**De:** Kevin SAINT-DIZIER  
**Envoyé:** jeudi 23 novembre 2023 15:40  
**À:** FRANCK Yvan - DREAL Auvergne-Rhône-Alpes/CIDDAE/AE; MAJOREL Yannick (Chef de pôle) - DREAL Auvergne-Rhône-Alpes/CIDDAE/AE; LACOULOUMERE Paul - DREAL Auvergne-Rhône-Alpes/CIDDAE/AE; Autorite-environnementale - DREAL Auvergne-Rhône-Alpes/CIDDAE/AE  
**Cc:** Urbanisme  
**Objet:** RE: 2023-10-24\_PC00116023J0008  
\_SPL\_TERRITOIRE\_INNOVATION\_BassinEU\_ConsultationDREAL

**Avis délibéré de la mission régionale d'autorité  
environnementale sur le système de collecte de l'Est  
gessien et la réalisation d'un bassin de stockage-  
restitution sur le secteur Poterie de la ZAC Ferney-  
Genève Innovation, par la régie des eaux gessiennes et la  
société publique locale Terrinov, sur la commune de  
Ferney-Voltaire (01)**

**Avis n° 2023-ARA-AP-1503**

**Avis délibéré le 4 mai 2023**

Illustration 2: Implantation du futur bassin de stockage-restitution (BSR), positionnement du Gobé (source: dossier)

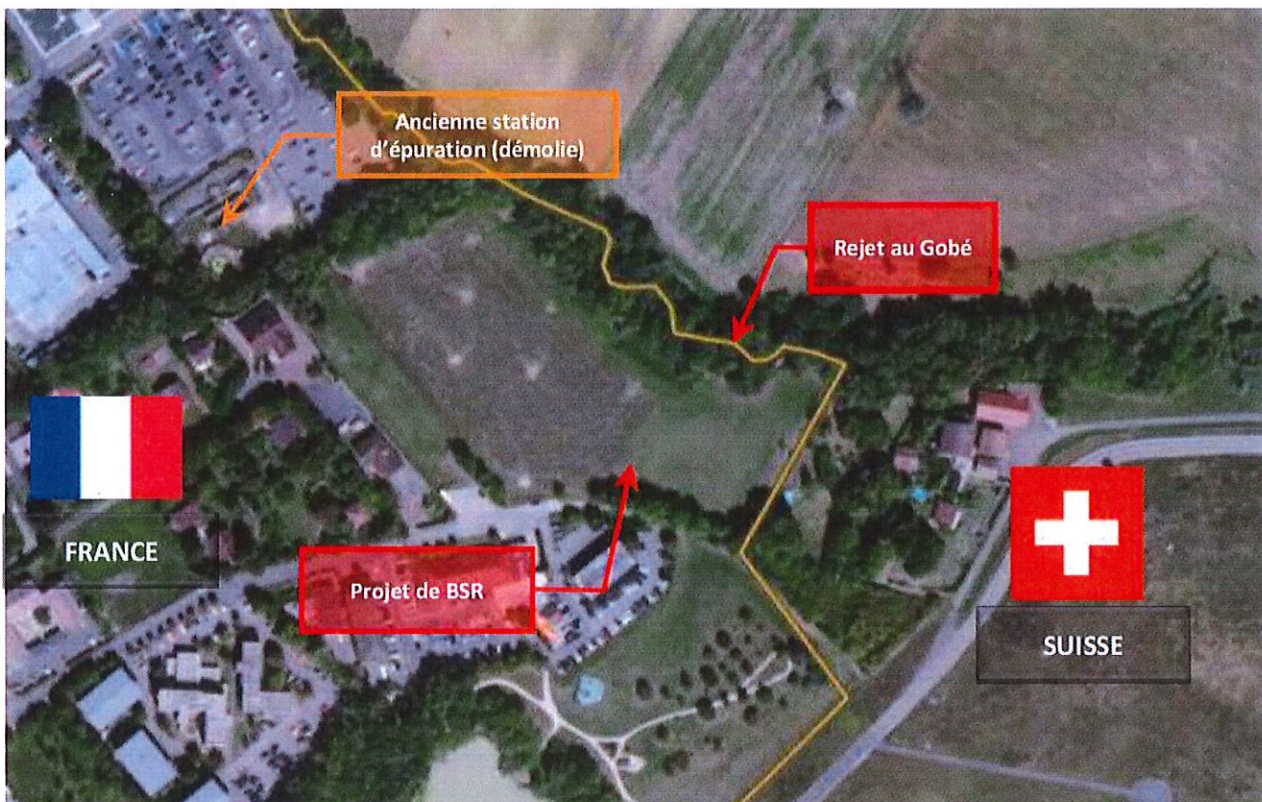
Le dossier expose, p. 93 de l'EI, que le bassin doit être dimensionné pour permettre le stockage temporaire des effluents en cas d'intervention (programmée) sur le réseau suisse en temps sec. Le volume retenu permet en outre de stocker une partie du flux supérieur aux 1 260 m<sup>3</sup>/h acceptés sur le réseau de collecte suisse et de limiter ainsi les déversements dans le Gobé. Cependant, le dossier ne fait pas état de retour d'expérience en la matière et ne produit pas de calcul de dimensionnement, en pluie décennale par exemple. L'approche par simple comparaison en doublant le stockage intermédiaire, en l'absence d'information sur l'occurrence d'un trop plein se déversant dans le Gobé, ne paraît pas suffisamment robuste. Le choix d'assurer le stockage des eaux usées collectées par temps sec sur une durée de 12 heures (selon valeur attendue à l'horizon 2040), permettant ainsi la mise en œuvre de travaux sur le réseau situé en aval » ne fournit pas de valeurs suffisamment explicites quant au volume nécessaire pour ce bassin.

**L'Autorité environnementale recommande d'étayer de façon robuste le volume retenu pour le bassin de stockage rétention.**

Illustration 3: Plan du réseau de collecte. Source : note de présentation non-technique.

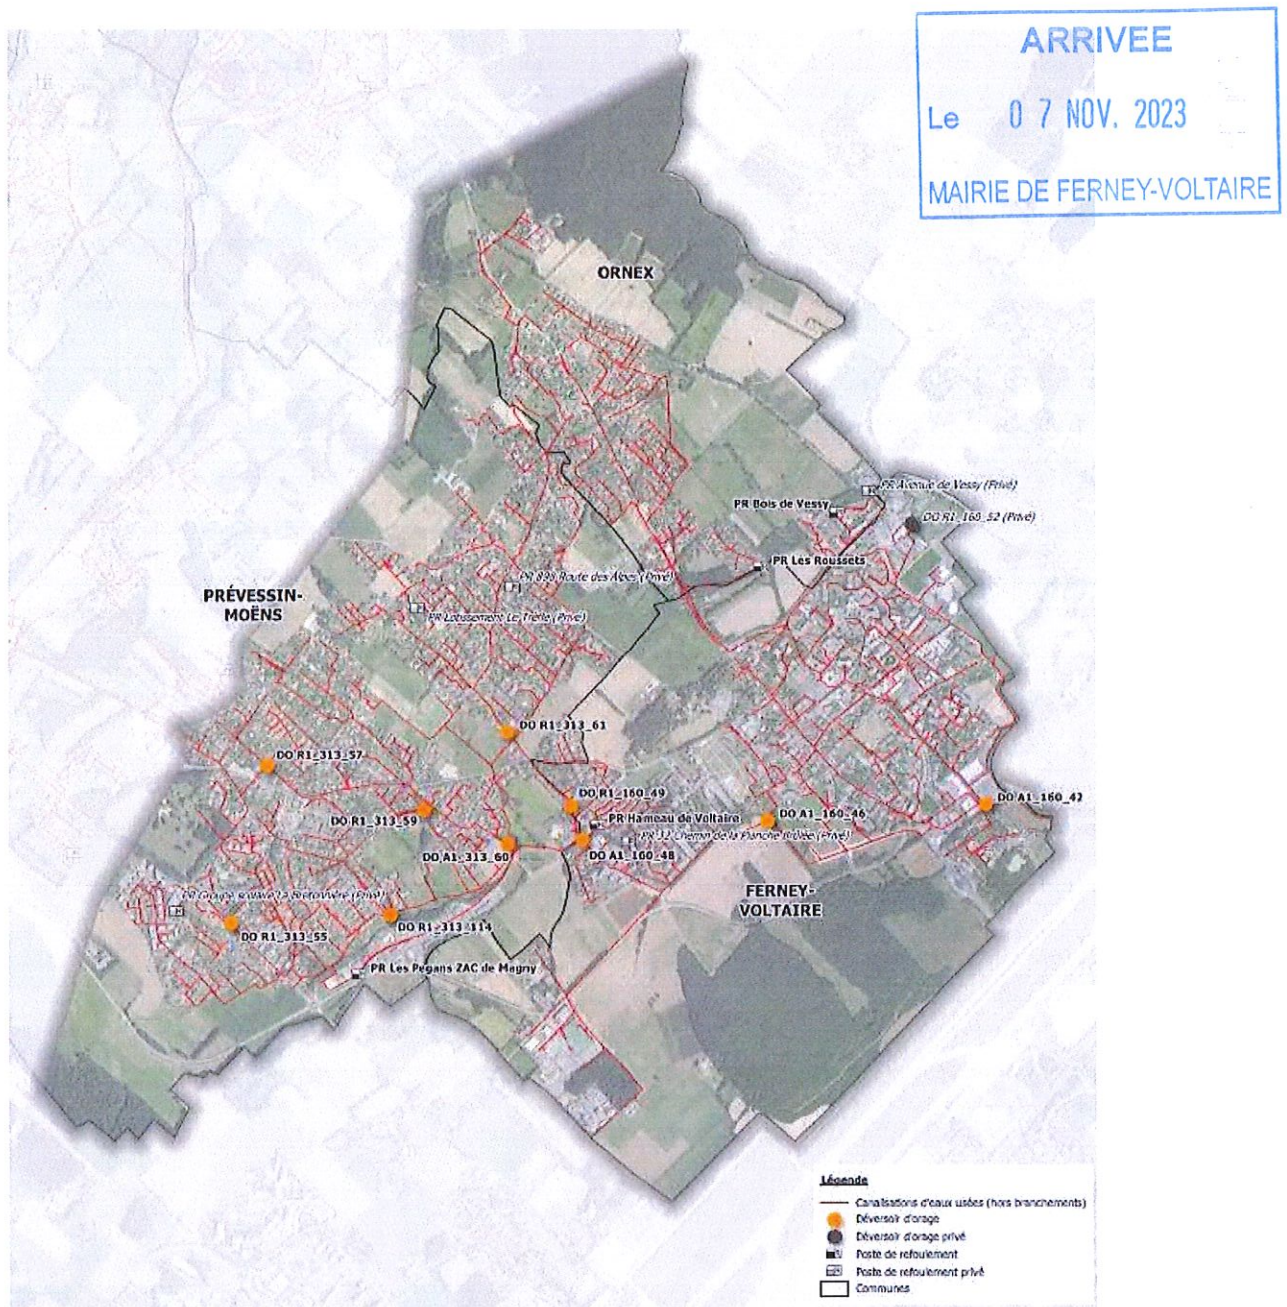
Le dossier ne détaille pas les modifications déjà réalisées et appelant une régularisation administrative dont on ne connaît ni l'objet, ni l'ampleur ni les dates de réalisation. Il ne décrit pas non plus le renforcement du collecteur de transfert.

**L'Autorité environnementale recommande de compléter le descriptif du projet.**
